Änderungen	1.0							Sachnummer	SS 1037	
Datum	5.00							Seite	1	
Zeichnung	Titel								von	1
	Änderung für Doortel 4/									
Kontrolle	Doormaster "einschlafen"									
									<b>ROCOM</b>

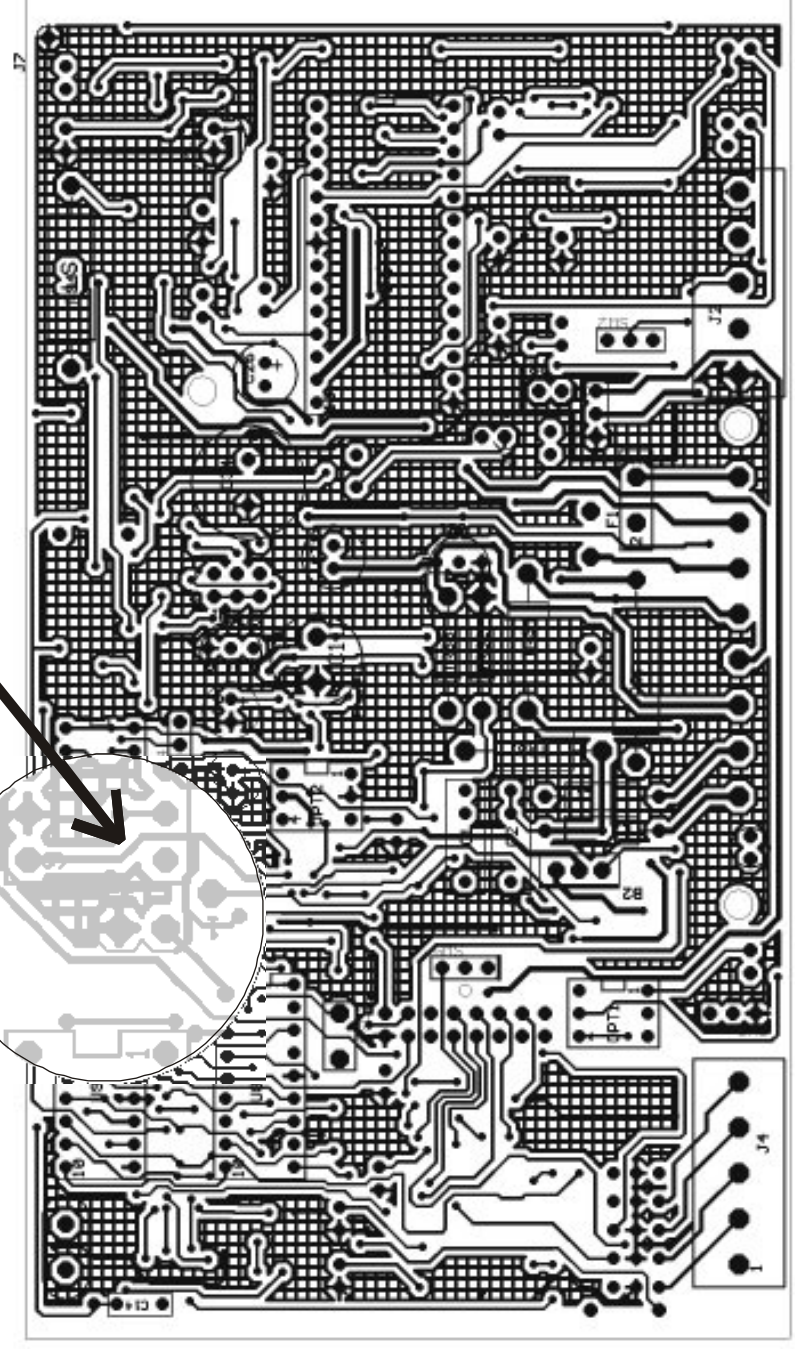
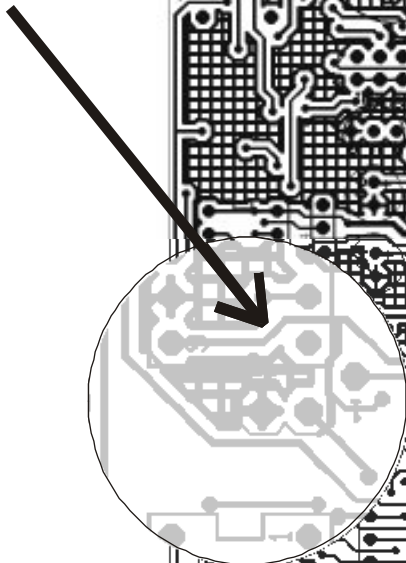
Diese Leiterbahn hier trennen!  
 Eine IUV Wahl ist danach nicht mehr möglich!
